改善箇所説明図

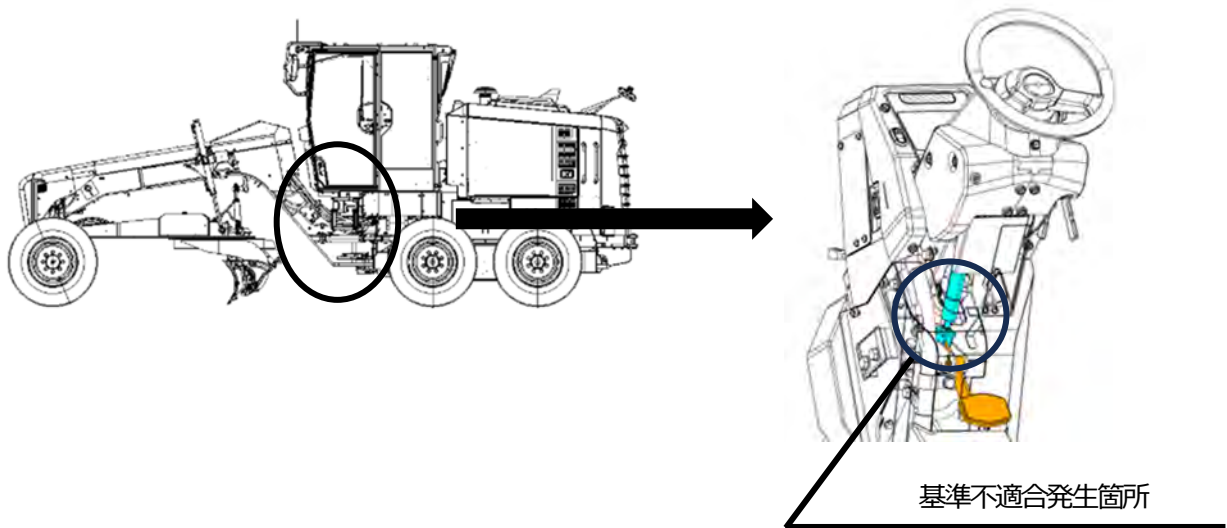
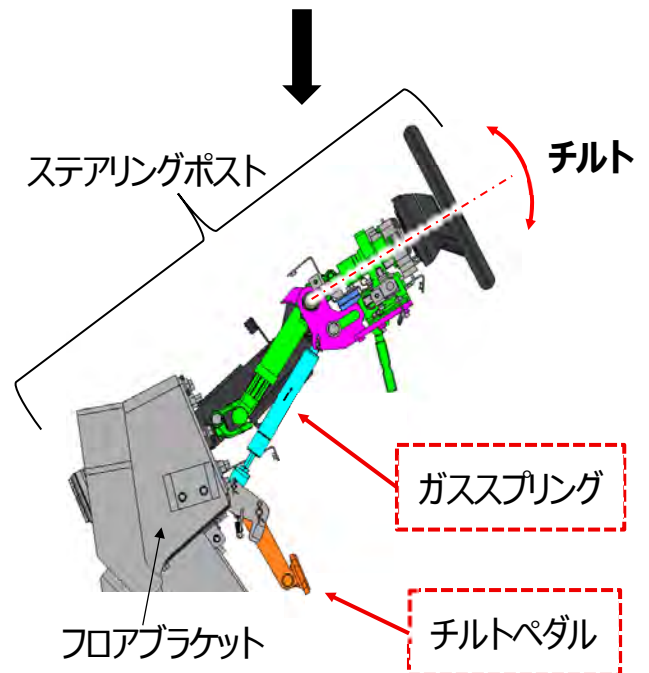
部品	項目	現状品	対策品
ガススプリング	記載品番	23D-43-51180 	23D-43-51190
チルトペダルブラケット	刻印の記載	無し	刻印「A」
	隅形状	R形状	面取り形状

グレーダのステアリングポストにおいて、ステアリングポストを保持しているガススプリングの設計検討が不十分なため、チルトペダル操作時にガススプリング内部のガスが漏れることがある。
そのため、そのまま使用を続けると、ガススプリングの保持力が低下してハンドルを任意の位置に固定できなくなり、最悪の場合、かじ取操作が確実にできなくなるおそれがある。

改善措置の内容：全車両、ガススプリングとチルトペダラー式を対策品に交換する。

識別：ガススプリング上部にピンク色のマーキングをする。
